RESOLUCIÓN No.

POR MEDIO DE LA CUAL SE OTORGA UN PERMISO DE VERTIMIENTOS Y SE ADOPTAN OTRAS DETERMINACIONES

LA DIRECTORA DE LA REGIONAL VALLES DE SAN NICOLÁS DE LA CORPORACIÓN AUTÓNOMA REGIONAL DE LAS CUENCAS DE LOS RÍOS NEGRO Y NARE, CORNARE.
En uso de sus atribuciones legales y delegatarias y

4. Que funcionarios de la Corporación procedieron a evaluar la información técnica en aras de conceptuar sobre el permiso de vertimientos, generándose el informe técnico **IT-05830 del 12 de septiembre de 2022**, en el cual se observa y concluye lo siguiente:

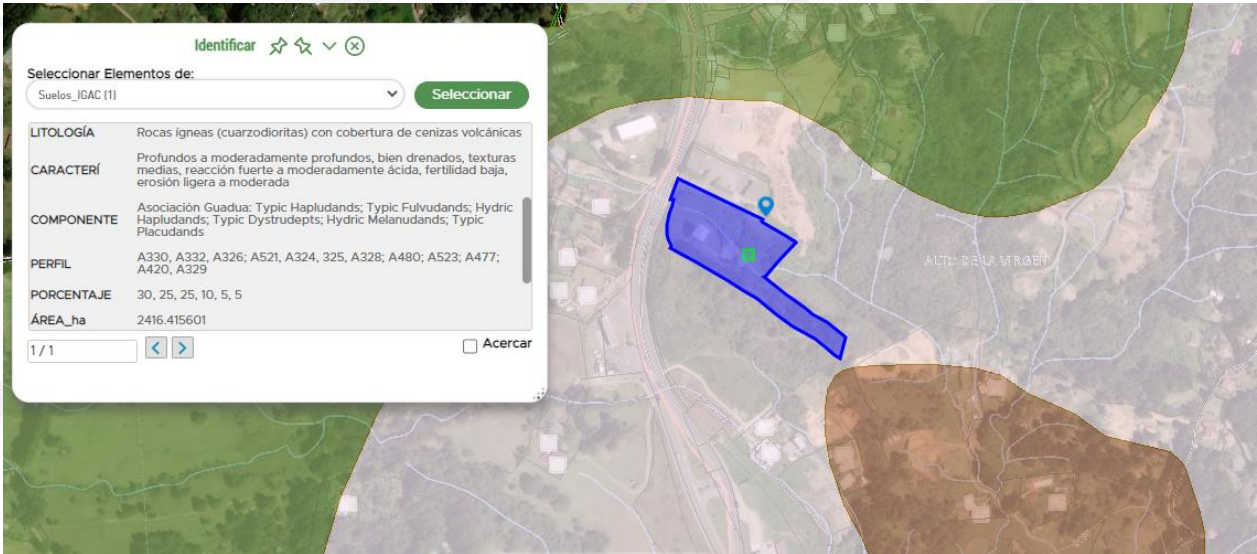
Los sistemas planteados cumplen parcialmente con el artículo 174. Tanques sépticos prefabricados del Reglamento RAS (Resolución 0330 de 2017), toda vez que: No se allegó información como: identificación del fabricante y del producto, número de la NTC o Internacional con la que está certificado el producto, capacidad nominal, fecha de fabricación, tipo de material.

Se allegó el análisis respecto al nivel freático, pues el pozo de adsorción debe estar por encima del nivel freático al menos 2.0m; por lo que en las memorias de cálculo se me menciona que el vertimiento se encuentra a una diferencia de altura de más de 8.0m.

Para el cálculo del área del campo de infiltración, se tuvo en cuenta los parámetros del artículo 177 del RAS 2017.

Parágrafo 2°. Se sugiere implementar Tratamiento preliminar o pretratamiento en ambos Sistemas de Tratamiento de Aguas Residuales, con el fin de cumplir con la normativa aplicable.

Parágrafo 3°. Previo a la implementación de los Sistemas de tratamiento de Aguas Residuales Domésticas (STARD1 y STARD2), debe de allegar las medidas de prevención y contingencia de los efectos y/o impactos generados a las aguas subterráneas.
